Рабочая группа по вопросам освещения
и световой сигнализации

Восемьдесят седьмая сессия

Предложение по дополнению 11 к Правилам № 65 ООН

Представлено экспертом от Германии*

Рис. 1

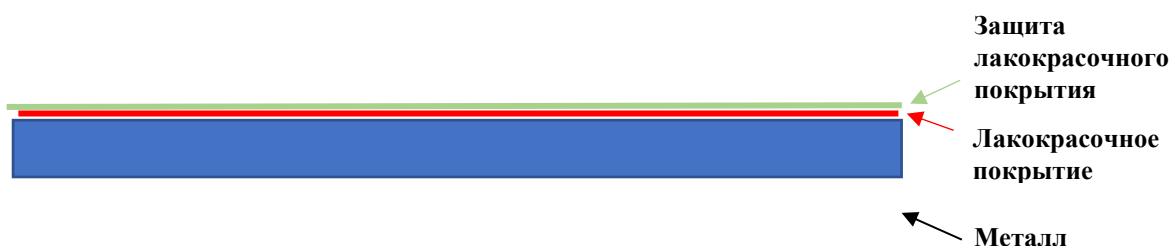
Включить новое приложение 9 следующего содержания:

«Приложение 9

Испытание крепежного основания специальных предупреждающих огней с магнитным креплением

Испытания проводят при температуре окружающей среды $23\text{ °C} \pm 5\text{ °C}$ на металлической поверхности достаточного размера, имеющей следующие характеристики:

- тип металла: сталь с номинальным пределом текучести от 180 Н/мм² до 240 Н/мм²;
- толщина металлической поверхности: $0,7 + 0,1 - 0$ мм;
- радиус кривизны: ≤ 5000 мм;
- толщина лакокрасочного покрытия: 120 ± 20 мкм;
- защита лакокрасочного покрытия: полиуретановая пленка;
- толщина защитной пленки: ≥ 200 мкм, включая связующий слой;
- металлическая поверхность должна располагаться более чем на 20 мм выше любого другого железосодержащего или магнитного материала.

Специальный предупреждающий огонь устанавливают с помощью магнитного крепления на плоскую металлическую поверхность и подвергают воздействию единичного ударного импульса с ускорением не менее 16 g в течение 30 мс.

Ускорение должно быть направлено горизонтально».
